katalog návrhů  
z architektonické soutěže

# kulturní centrum v Rožnově pod Radhoštěm

## O soutěži

# Oceněné návrhy

## návrh 05

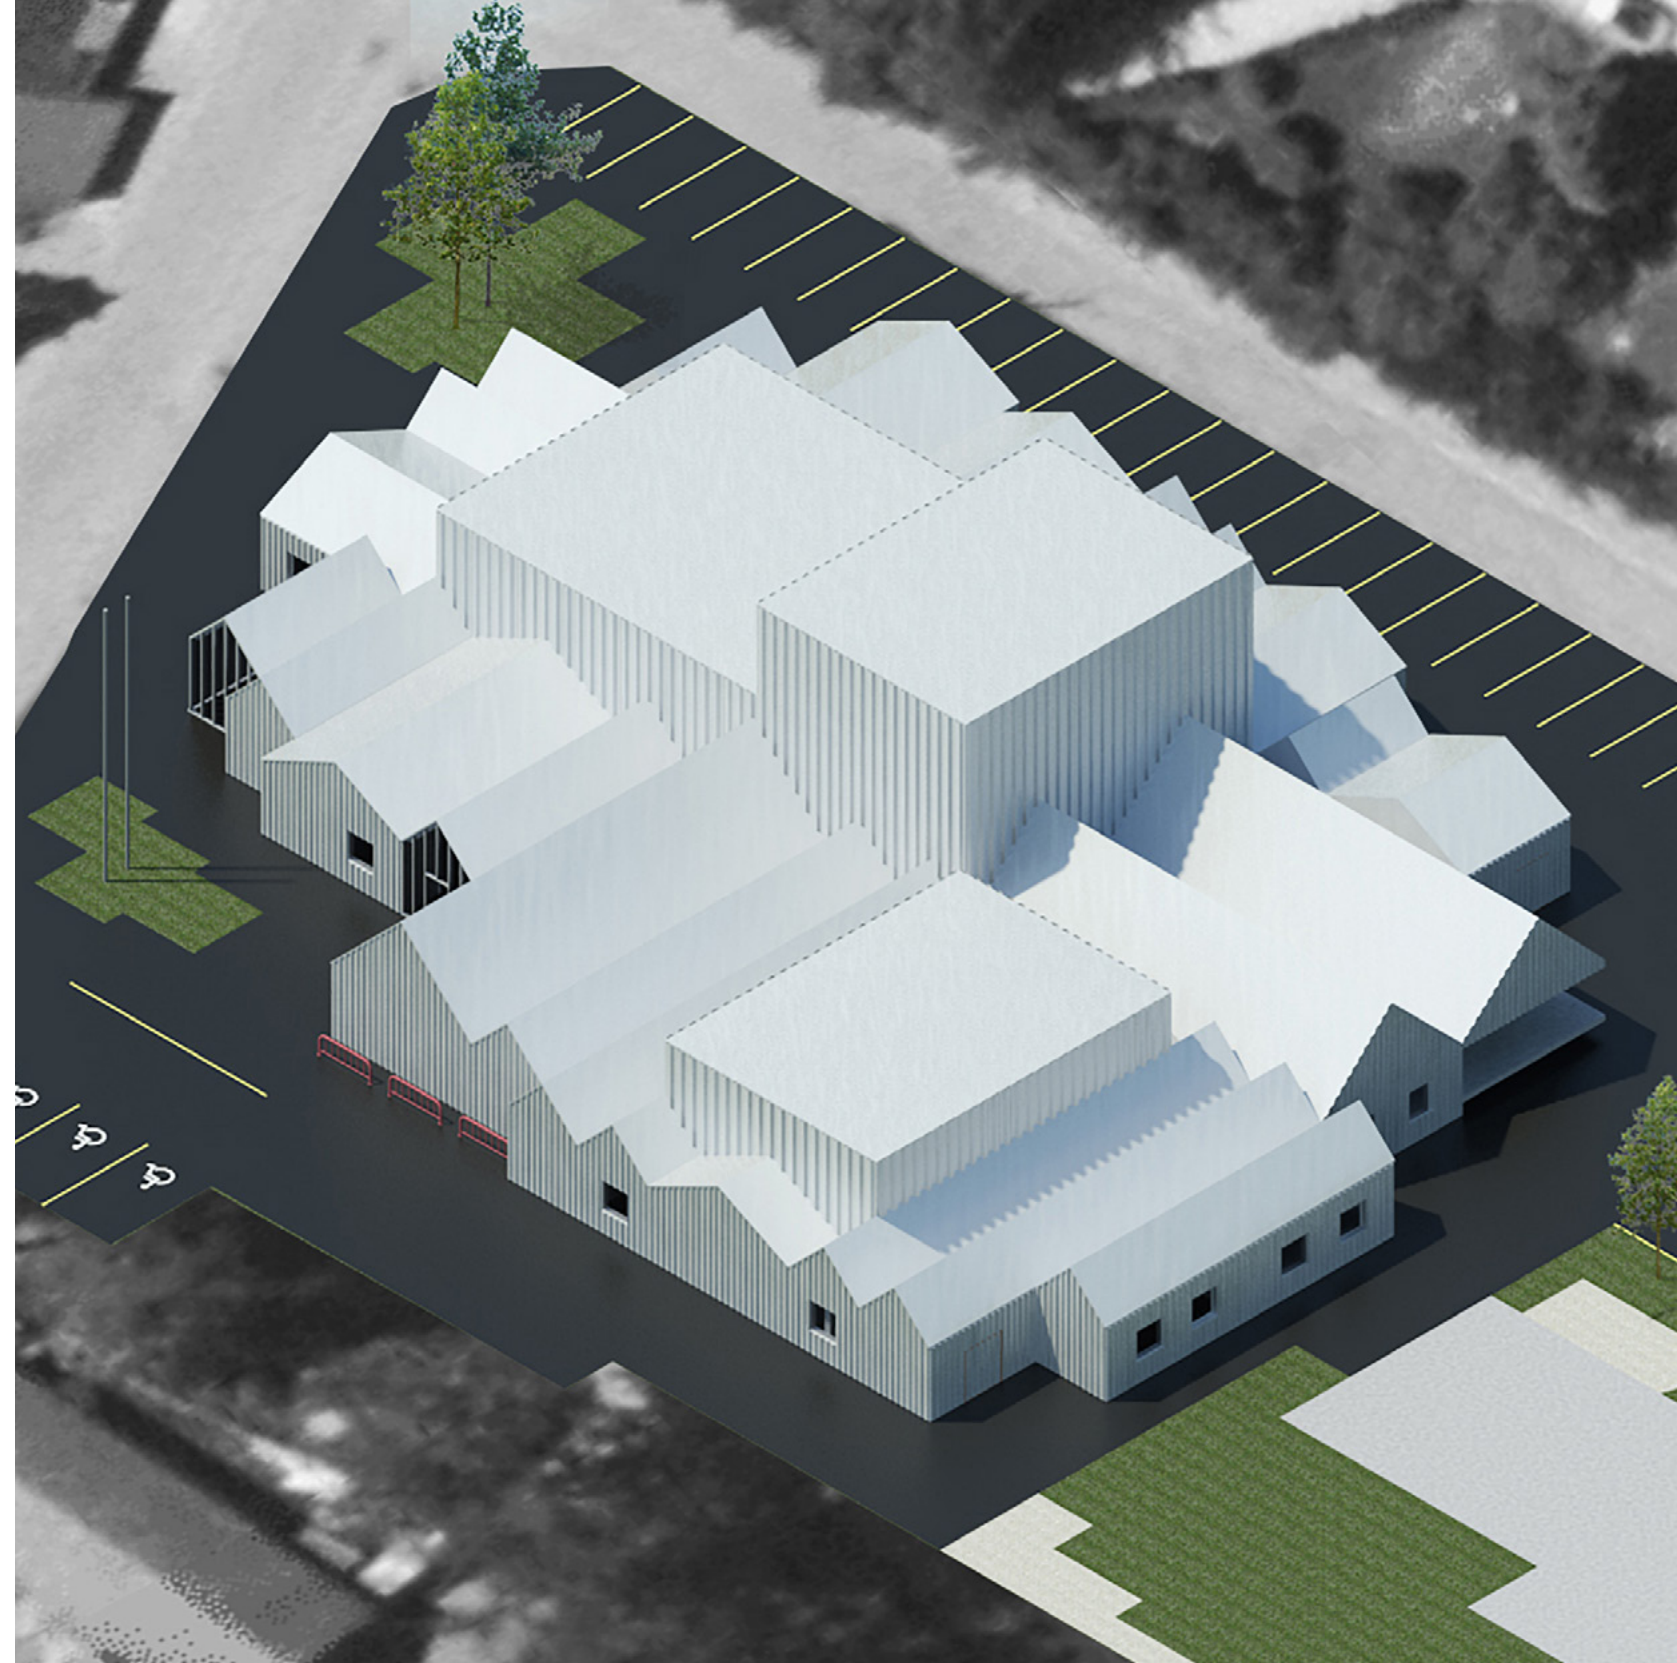
**U** Urbanistické řešení vychází z představy zdrobnělého měřítka historické lidové zástavby v Rožnově. Porota tento přístup vyhodnotila v dané lokalitě ve vztahu k architektonickému pojetí jako scestný. Toto pojetí potvrzuje i rozsáhlá zpevněná plocha od paty objektu až k okolní zástavbě...

**A** Z návaznosti na výše uvedené porota zpochybňuje množství bílých plechových střech. Koncepce dispozičního uspořádání je natolik komplikovaná a složitá, že neumožňuje jednoduchý přístup k jevišti. Identifikace s plechovým pláštěm nevystihuje genius loci. Vykazuje rysy spíš nekomponovaného agregátu než kulturního stánku.

**E** Vzhledem k realizačně složitému architektonickému ztvárnění se jeví předložená cena jako nízká. Také u venkovních úprav, vzhledem na očekávanou kultivovanost zpevněných ploch, není uvažováno s potřebnými opravami a úpravami.

## návrh 06/ návrh 01 v druhém kole

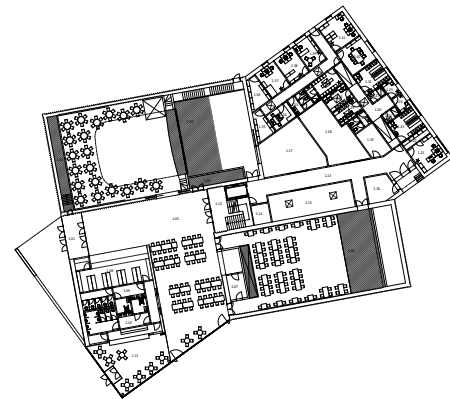
**U** Urbanistické řešení zůstalo zachováno a podnět poroty na přehodnocení parkovacích stání u školy nebyl náležitě zohledněn – došlo k pouhému odsunu od školy opačným směrem. Příjezd a přístup k objektu z jižní strany nárokuje jiné řešení sousedních parcel a průchod ke škole pouze rozšířeným chodníkem kolem parkoviště je považován za nevhodný.

**A** Na podnět poroty řešit průkazněji architektonické pojednání těžkých fasád sálů v kontrastu s prosklenou lehkou přízemní podnoží autor nedopracoval do přesvědčivějšího architektonického a technického detailu a naopak zaměnil kyklopský beton za technicky nepřesvědčivou a architektonicky tím méně původní ideu, když zvolil jiné řešení.

**E** Ekonomické hledisko zřejmě pravdivě dokumentující pojetí sadových úprav, neobrutalistní fasády a interiéru neumožňuje ve stávajícím pojetí potenciální úsporná řešení, která jsou žádoucí, protože odhad nákladů přesahuje očekávaný limit.

**P** Návrh neodpovídá požadavku na pasivní budovu a lze do budoucna předpokládat významné provozní náklady. Objekt není de facto navržen ani v nízkooenergetickém standardu, protože nízkooenergetický objekt odpovídá měrné potřebě tepla do 50 kWh/(m<sup>2</sup>·rok). Porota však kvituje snahu zpracovatele o transparentní výpočet průkazu energetické náročnosti.

## návrh 08

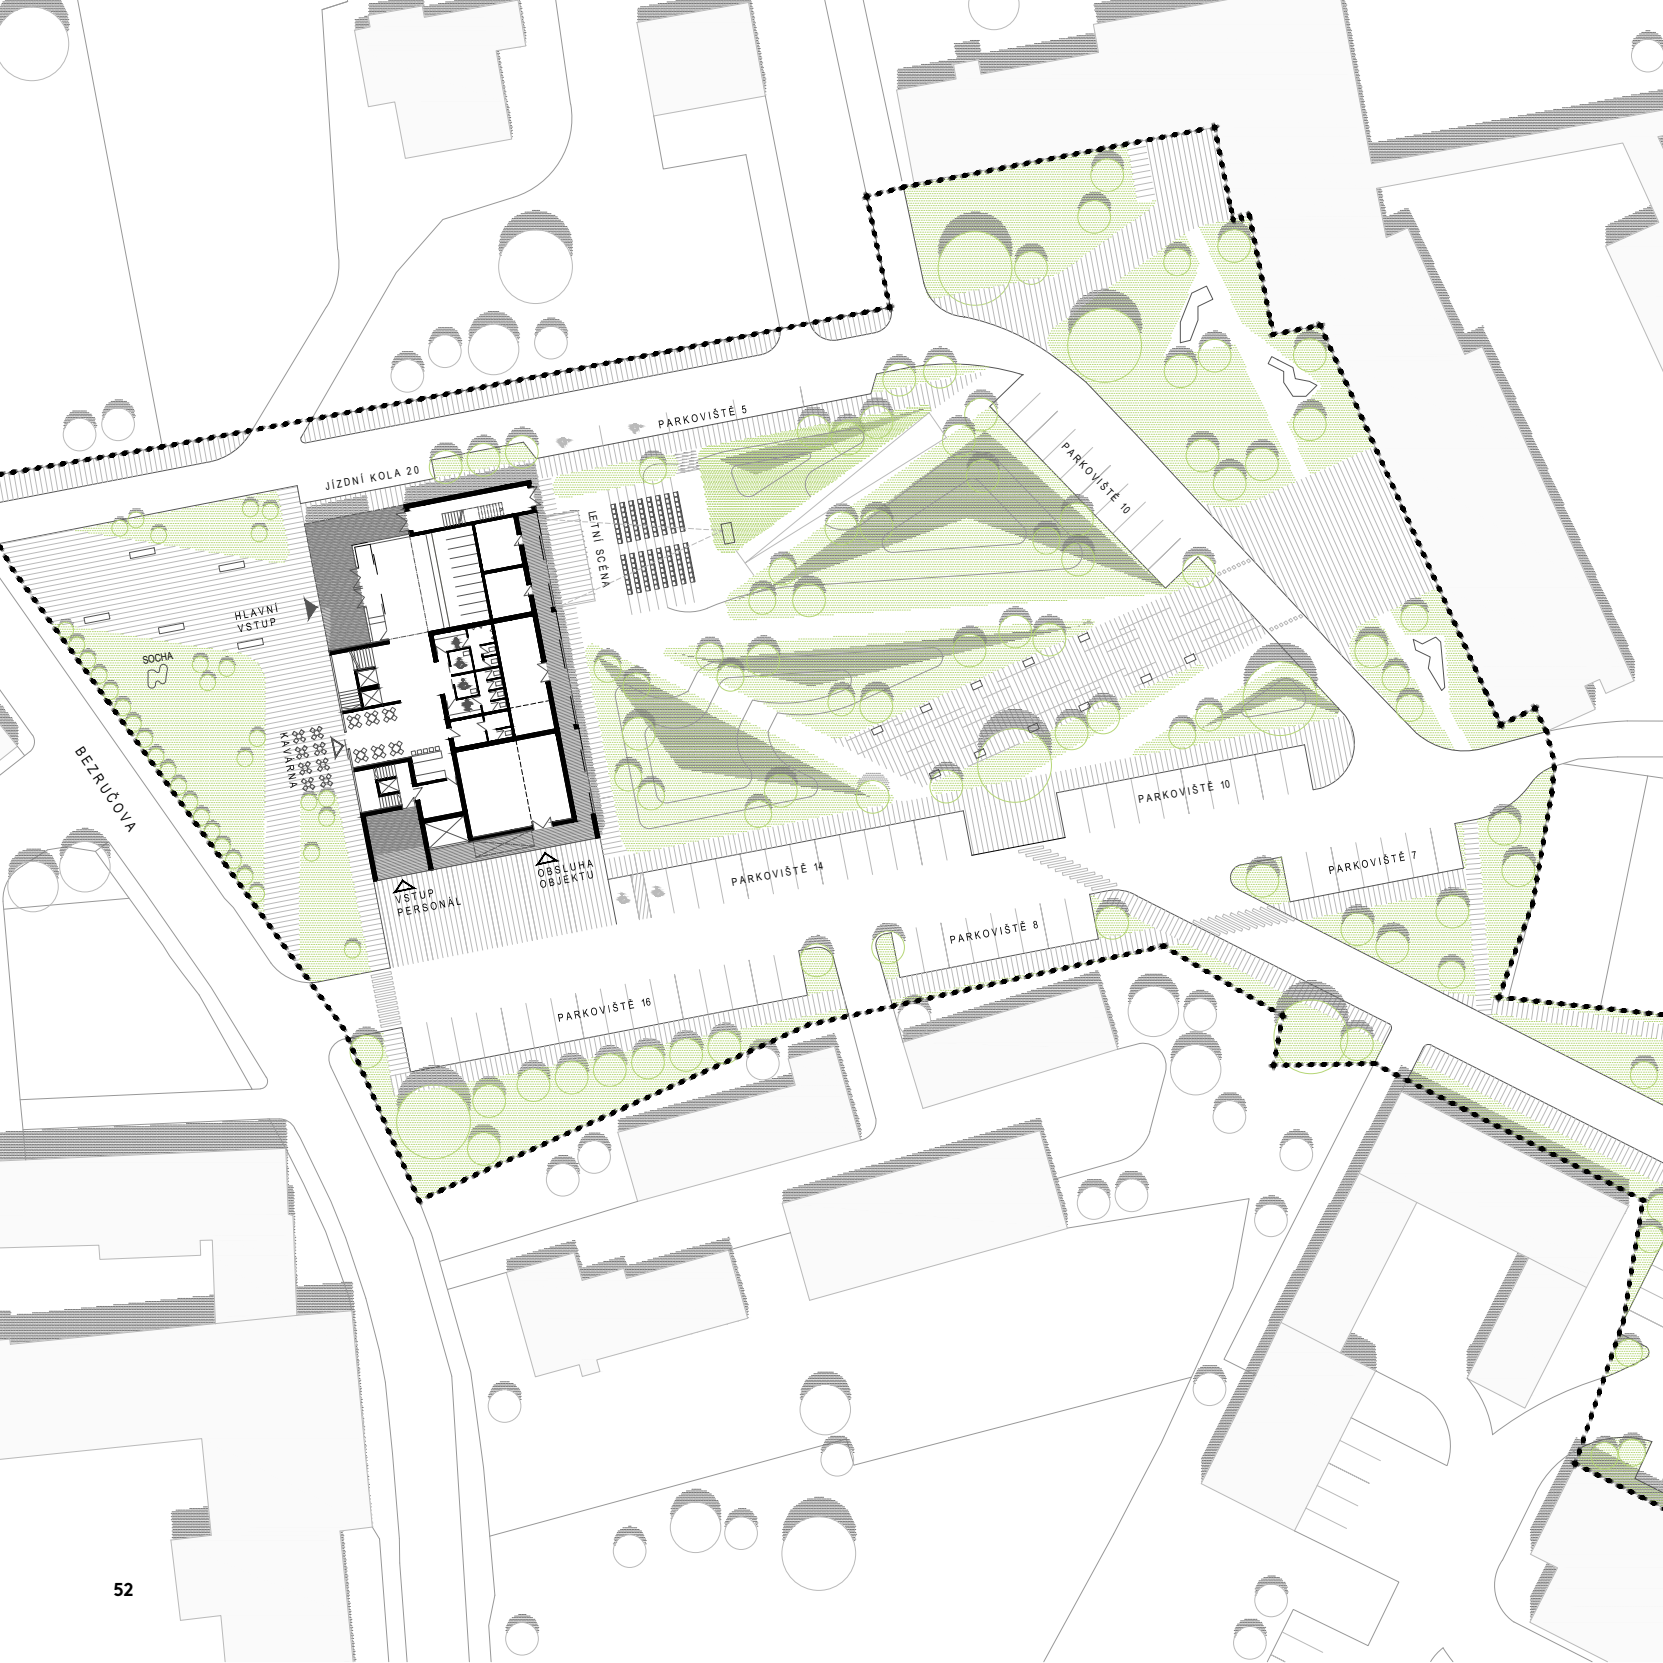
**U** Návrh v urbanistickém založení reaguje zřejmě na vysoké objekty výrobního areálu v bezprostředním okolí. Kompaktností základního objektu umožňuje velkorysý předprostor před základní školou a nabízí městu kultivované parkové prostranství.

**A** Metropolitní pojetí architektury budovy působí zajímavě, avšak kompozice kompaktního objektu „proříznutá“ komunikačním traktem se jeví regionálně neadekvátní. Zejména čtyřpodlažní výškové uspořádání provozu je uživatelsky nekomfortní. Řešení prostorové akustiky by si vyžádalo navíc úpravu proporcí sálu zkrácením hlediště a doplňujícím řešením kapacity např. na balkoně apod. Hrozí riziko třepotavé ozvěny vzhledem k proporcím sálu. Požadovaná kapacita je naplněna při snížené normě 0,7 m<sup>2</sup> na osobu oproti ostatním návrhům, kde je počítáno s cca 0,95 m<sup>2</sup> na osobu, což se jeví jako podhodnocené. Vedle nedostatečné kapacity má tento jinak propracovaný návrh malou plochu pro účinkující.

**E** Kvůli velkému množství železobetonových konstrukcí se dají předpokládat vyšší náklady na založení budovy. Základním problémem konstrukčním je zvládnutí akustického oddělení dvou nad sebou situovaných sálů, což vyvolá mimořádné ekonomické nároky.
